Bebauungsplan Nr. 203 „Wohnbebauung Untere Wülle“

Stellungnahmen zur frühzeitigen Beteiligung der Öffentlichkeit nach § 3 Abs. 1 BauGB

Abwägung der während der Frühzeitigen Beteiligung gem. § 3 Abs. 1 BauGB vorgetragenen Stellungnahmen

Stellungnahmen zur frühzeitigen Beteiligung der Behörden und sonstiger Träger öffentlicher Belange nach § 4 Abs. 1 BauGB

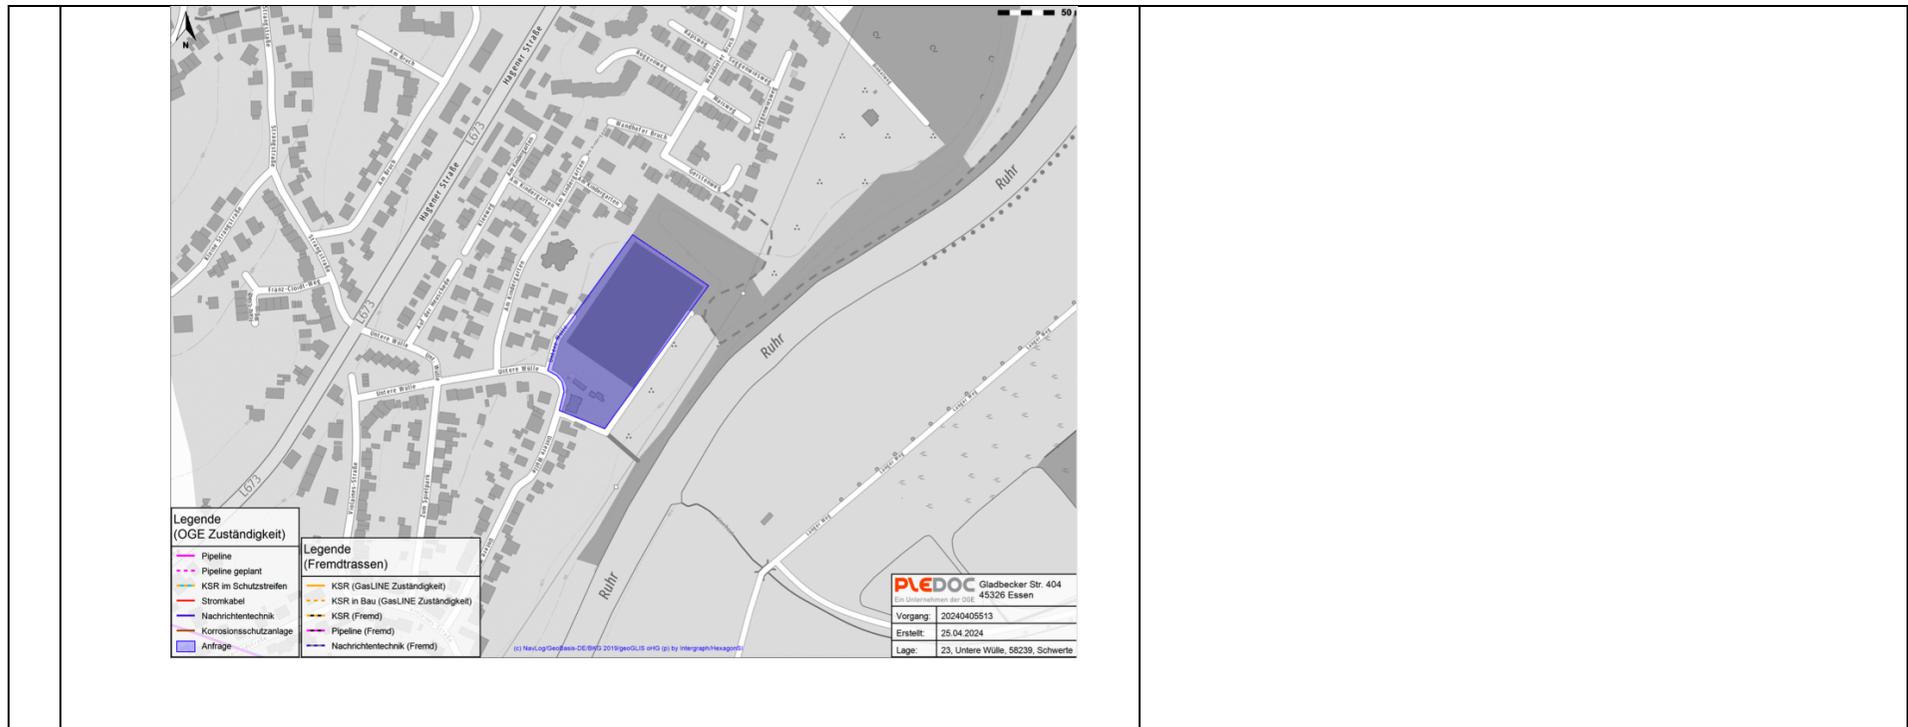
Hinsichtlich der Maßnahmen zum Ausgleich und zum Ersatz der Eingriffsfolgen entnehmen wir den Unterlagen, dass die Kompensationsmaßnahmen erst im weiteren Verfahren festgelegt werden bzw. keine Erwähnung finden.

Wir weisen darauf hin, dass durch die Festsetzung planexterner Ausgleichsflächen eine Betroffenheit von uns verwalteter Versorgungseinrichtungen nicht auszuschließen ist. Wir bitten um Mitteilung der planexternen Flächen bzw. um weitere Beteiligung an diesem Verfahren.

Maßgeblich für unsere Auskunft ist der im Übersichtsplan markierte Bereich. Dort dargestellte Leitungsverläufe dienen nur zur groben Übersicht.
